**Αίτηση για χορήγηση Πολεοδομικής Άδειας με Αρ. φακ.
ΛΕΜ/02110/2021, για κατασκευή και λειτουργία της γραφειακής
ανάπτυξης «Global Tower», ιδιοκτησία της εταιρείας Radikalino
Holdings Ltd στη Γερμασόγεια της επαρχίας Λεμεσού
(Φ/Σχ.: 0/2-208-340, τμ. 5, αρ τεμ. 472)**

Συμπληρωματικά Στοιχεία

Μάρτιος 2024

EIKONA 1

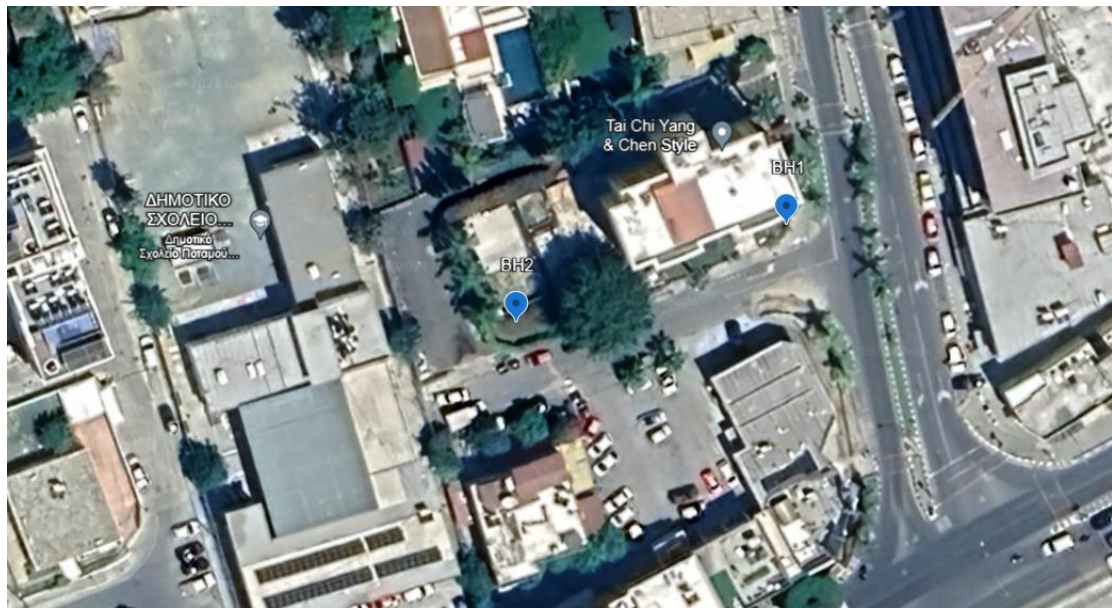
1. Να υποβληθεί βεβαίωση από γεωλόγο μηχανικό, ότι δε θα προκύψουν νερά αποστράγγισης στο χαμηλότερο βάθος των εκσκαφών, συμπεριλαμβανομένου του πηγαδιού του ανακλαστήρα καθώς και του πεδίου του υπόγειου χώρου, καθ'όλη τη διάρκεια του χρόνου. Σε περίπτωση που τελικά θα χρειαστεί αποστράγγιση υπόγειων νερών, τότε θα υποβληθεί μελέτη αποστράγγισης, σύμφωνα με τον οδηγό διαχείρισης υπόγειων νερών που έχει ετοιμαστεί από το Τμήμα Περιβάλλοντος.

Να υποβληθεί βεβαίωση από γεωλόγο μηχανικό, ότι δε θα προκύψουν νερά αποστράγγισης στο χαμηλότερο βάθος των εκσκαφών, συμπεριλαμβανομένου του πηγαδιού του ανακλαστήρα καθώς και του πεδίου του υπόγειου χώρου, καθ'όλη τη διάρκεια του χρόνου. Σε περίπτωση που τελικά θα χρειαστεί αποστράγγιση υπόγειων νερών, τότε θα υποβληθεί μελέτη αποστράγγισης, σύμφωνα με τον οδηγό διαχείρισης υπόγειων νερών που έχει ετοιμαστεί από το Τμήμα Περιβάλλοντος.

Για να διερευνηθεί το ενδεχόμενο ανάγκης διαχείρισης νερών αποστράγγισης και για να διασφαλισθεί η περιβαλλοντικά ορθολογική διαχείριση της κατασκευαστικής φάσης του έργου, έγινε δύο (2) διατρήσεις βάθους πέντε μέτρων στις δύο νότιες άκρες του οικοπέδου (εικόνα 1), ώστε να υπάρχει πιο άρτια αποτύπωση του υπόγειου υδροφορέα .

Στις διατρήσεις δεν συναντήθηκε υδροφόρος μέχρι το βάθος των πέντε μέτρων .

Εδώ θα πρέπει να τονίσουμε ότι αυτή την εποχή ο υδροφόρος έχει την ψηλότερη στάθμη αν οι εκσκαφές γίνουν τον Σεπτέμβριο η στάθμη του υδροφόρου θα είναι αισθητά πιο κάτω.
